Van: Fietzersbond Drechtsteden <drechtsteden@fietzersbond.nl>
Verzonden: maandag 26 mei 2025 22:23
Aan: Raadsgriffie Dordrecht
CC: Gemeente Dordrecht
Onderwerp: Bestemmingsplan Maasterras 1e fase
Bijlagen: Raadsbrief Fietzersbond inzake best. pl. Maasterras19-5-2025 V2.pdf

Betreft: Bestemmingsplan Maasterras 1^e fase

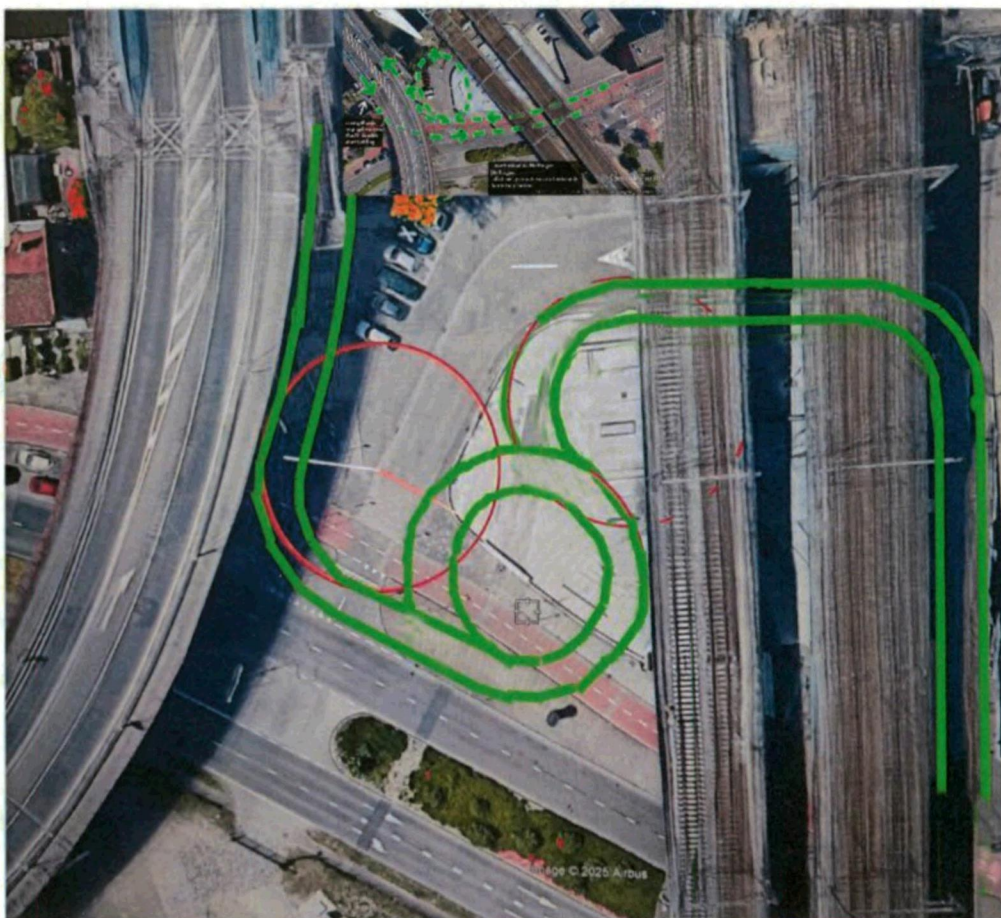
1. Ligging fietspad op brug

De gemeente wil een tweerichting-fietspad aan de noordoostzijde van de brug. Ook in de ogen van de Fietzersbond een zeer wenselijke optie vooral in aansluiting op een door ons geschetste fietsspiraal (zie 2) als aanlanding. Dit houdt een gewijzigde inrichting van de Verkeersbrug. Dit kan worden meegenomen met de renovatie van die brug. Uit recent contact met Rijkswaterstaat bleek dat dit nog niet is geregeld. Dit vraagt om actief en bijtijds acteren van de gemeente.

Het nu getekende vervolg van de fietsroute, vanaf de brug via een deel van het viaduct en over de Brugweg, door het woongebied en via 2 kruisingen weer terug voor de richting binnenstad is onaantrekkelijk, gevaarlijk en te lang (bijl.).

schets fietsspiraal Fietzersbond

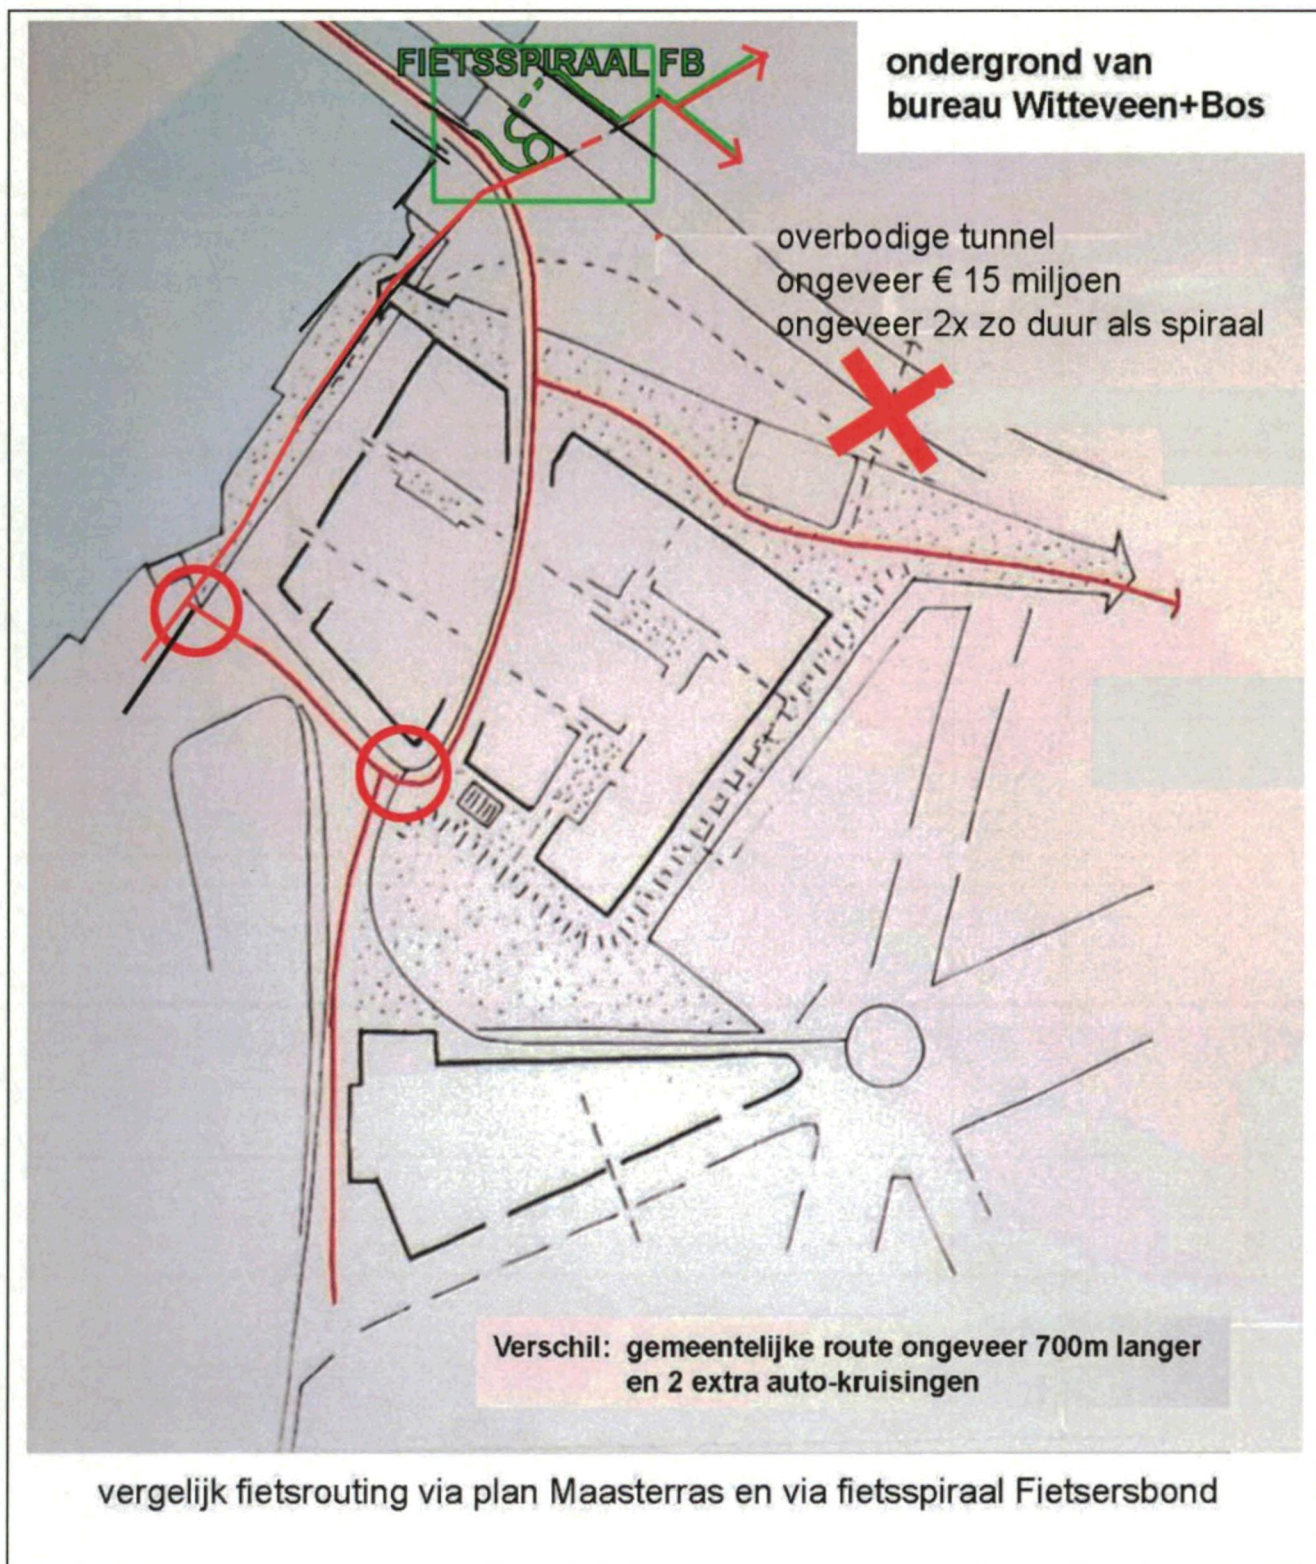
2. Fietsspiraal

Een fietsverbinding van brugniveau naar het maaiveld via een fietsspiraal uit het Mecanoo-plan is verdwenen. De Fietzersbond deed in **2017** een suggestie voor een fietsspiraal pal naast de Verkeersbrug en de Spoorbrug. Deze suggestie is, wachtend op de renovatie van de Verkeersbrug, in de wachtkamer gezet. Dit kondigt zich nu aan. We zien deze spiraal-oplossing als zeer gewenst en aantrekkelijk voor voetgangers en fietsers en één op één aansluitend op uw beleid. De nu in het plan aangegeven routing voor Stappers en Trappers (**STOMP**) is honderden meters langer en kent riskante oversteekpunten en is zo onvoldoende passend in uw STOMP-beleid.

We hebben ons eerdere voorstel voor de spiraal recent aangepast aan de huidige ontwerprichtlijnen. Geconstateerd is dat de spiraal inpasbaar is met behoud van de skatebaan (zie beeldmateriaal in bijlage).

Een gemeentelijke tegenwerping tijdens een info-avond, gebaseerd op de aanwezigheid van de skatebaan, lijkt ons qua prioriteit volstrekt onjuist en onhoudbaar. De spiraal is immers ook gebruiksvriendelijk voor ouderen, mensen met rollators, kinderwagens enz. en betekent een grote sprong vooruit voor alle Stappers en Trappers.
